ESTUDIO DE IMPACTO AMBIENTAL

“PLAZA COMERCIAL Y GASOLINERA”

***RESPUESTA A NOTA DRPN-NA-015-2020- DE 12 DE
NOVIEMBRE DE 2020***

ENERO DEL 2,021

Coordenadas del Proyecto UTM WGS 84

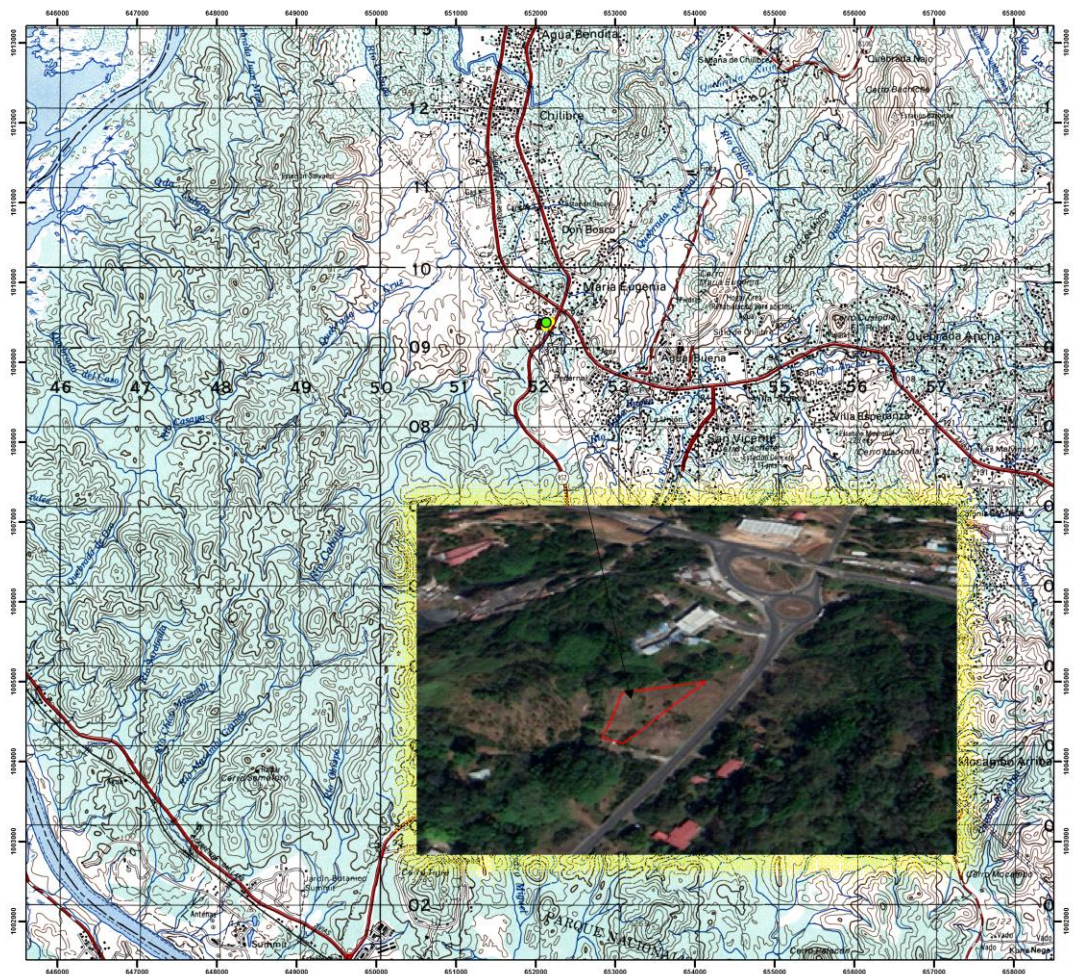
1. En la página 16 del estudio de impacto ambiental, en el punto 5.1.1 Objetivo “El objetivo de este proyecto es de habilitar un área de terreno de los 2,105.00 mts.² {...}” y en la página 8 del estudio de impacto ambiental en el punto 3.1.1 Alcance “[...] en el mismo se desarrollará sobre una superficie de 6, 480.88 mts.² {...}, sin embargo, mediante la verificación de coordenadas se determinó que el polígono del proyecto tiene un área aproximada de 1,395.5 mts.², por lo que solicitamos:

- a) Aclarar la superficie del polígono para la ejecución del proyecto.
- b) Presentar las coordenadas UTM con Datum del polígono del proyecto.

a) En referencia a la superficie del polígono para la ejecución del proyecto, podemos indicar que la Finca (Inmueble) Panamá Código de Ubicación No. 8700, Folio Real No. 15362 (F), ubicada en el Corregimiento de Chilibre, Distrito de Panamá y Provincia de Panamá, cuenta con una superficie de 6,480.88 mts.², de los cuales se utilizarán 1,635.00 mts² para la construcción del Centro Comercial y 470.00 mts² para la Estación de gasolina, para un total de 2,105.00 mts².

Estación	Latitud Norte	Longitud Este
1	1009507.14	652083.02
2	1009504.97	652063.01
3	1009488.17	652054.67
4	1009453.79	652036.58
	1009444.14	652081.84
	1009450.31	652143.42

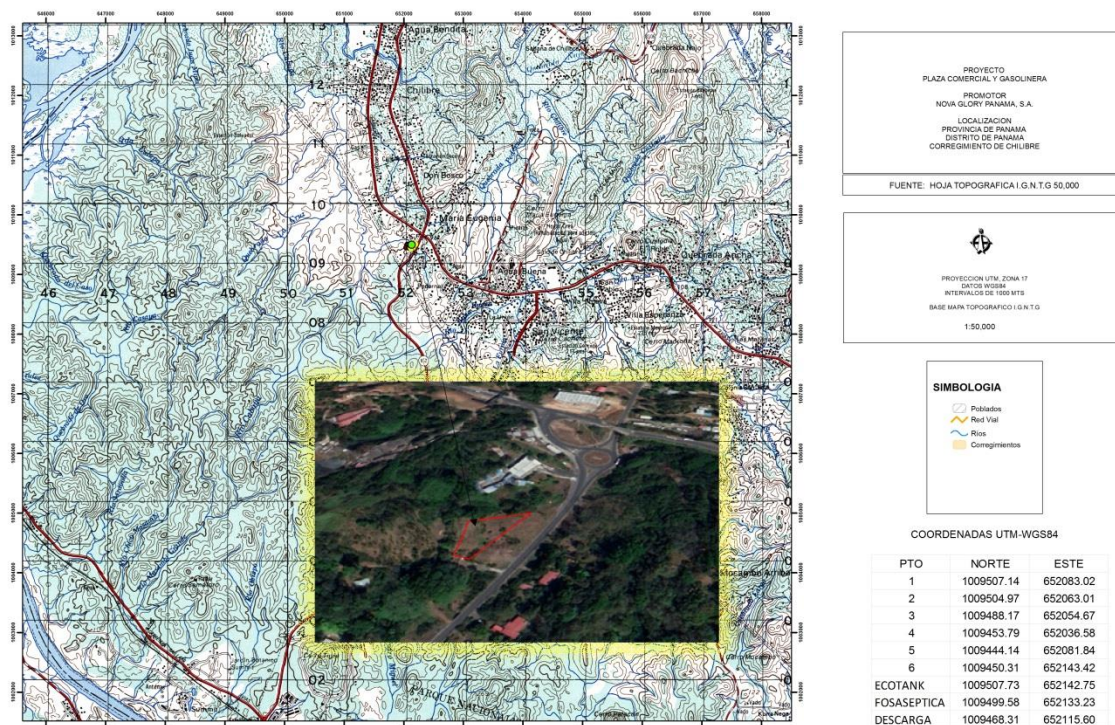
a) Presentar las coordenadas UTM con Datum de referencia del área propuesta para el sistema y la superficie a utilizar.

En referencia al Sistema de Tratamientos del Proyecto Plaza Comercial y Gasolinera, las Coordenadas de ubicación son las siguientes: ECOTANK **Norte:** 1009507.73 **Este:** 652142.75. FOSA SÉPTICA: **Norte:** 1009499.58 **Este:** 652133.33. Descarga: **Norte:** 1009468.31 **Este:** 652115.60. La fuente receptora será la quebrada Sin Nombre. Ver Mapa de Localización en Anexos No. 3 Adjuntos.

Figura No 1. Concepto esquemático del RAD + FAFA.

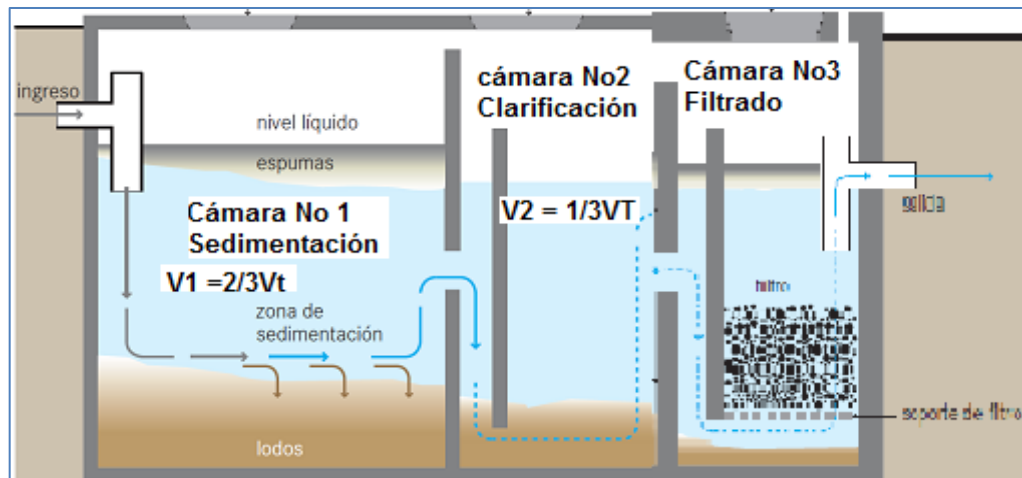
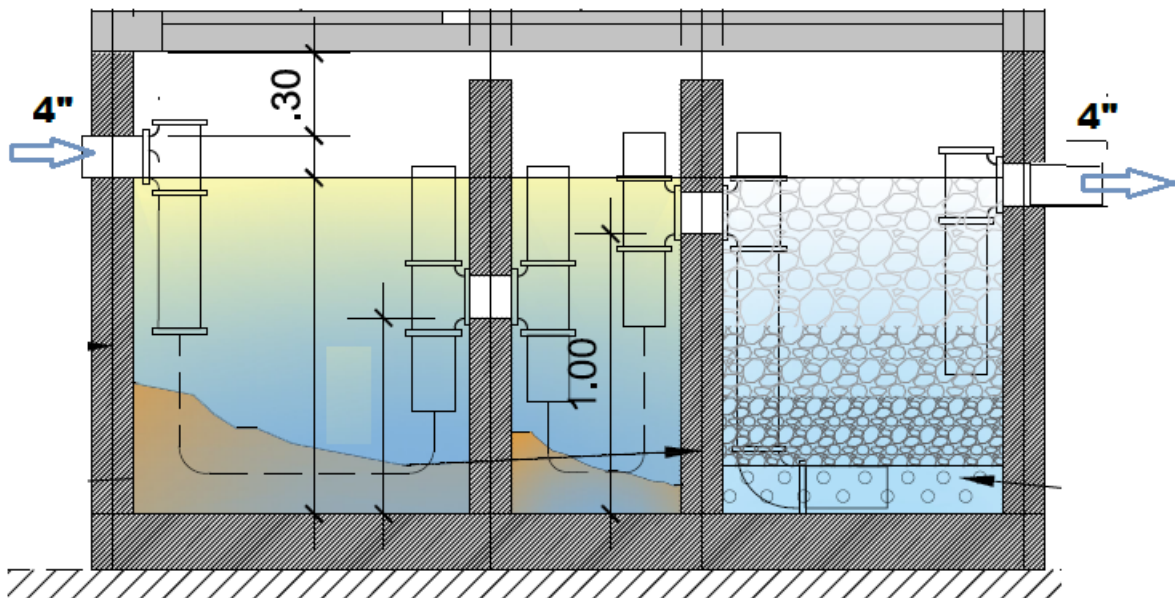
b) Presentar los planos y la ficha técnica del tanque séptico mencionado.

En referencia a la Memoria Técnica del Sistema de Tratamiento. Ver documento adjunto.

SATAR TIPO “REACTOR ANAEROBICO CON DEFLECTORES Y FILTRO ANAEROBICO (RAD + FAFA)” CAUDAL: 10.0 M³/DIA.

Plano de Servidumbre Hídrica del Proyecto

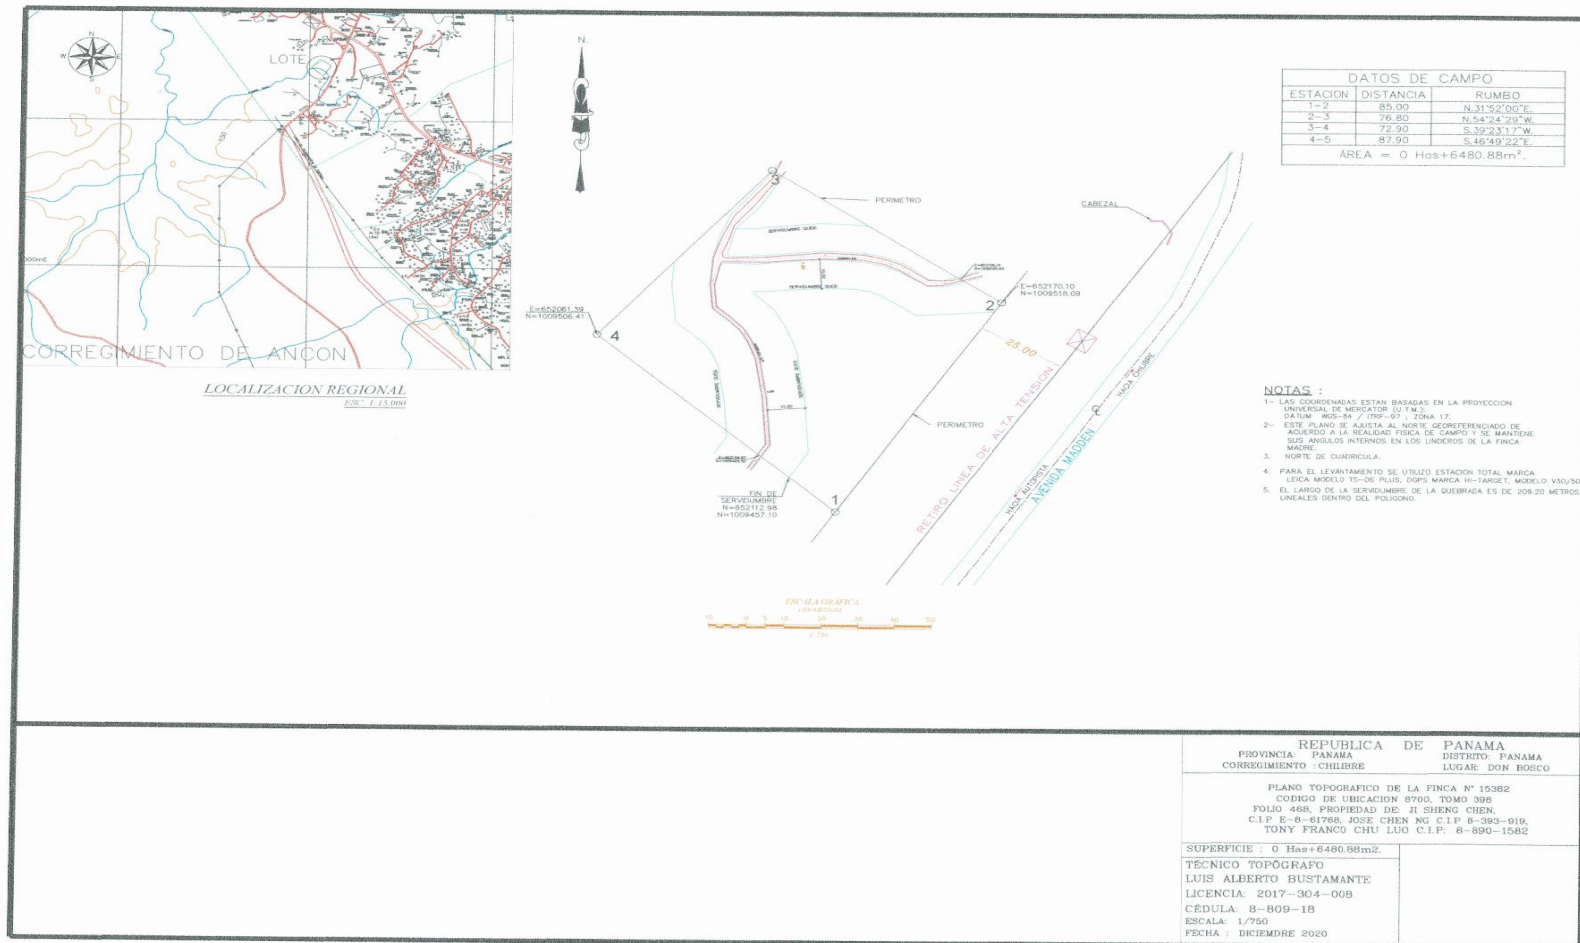
- a) Presentar los planos del proyecto incluyendo la servidumbre de protección de la quebrada Sin Nombre como lo estipula la ley 1 de 3 de febrero de 1994.
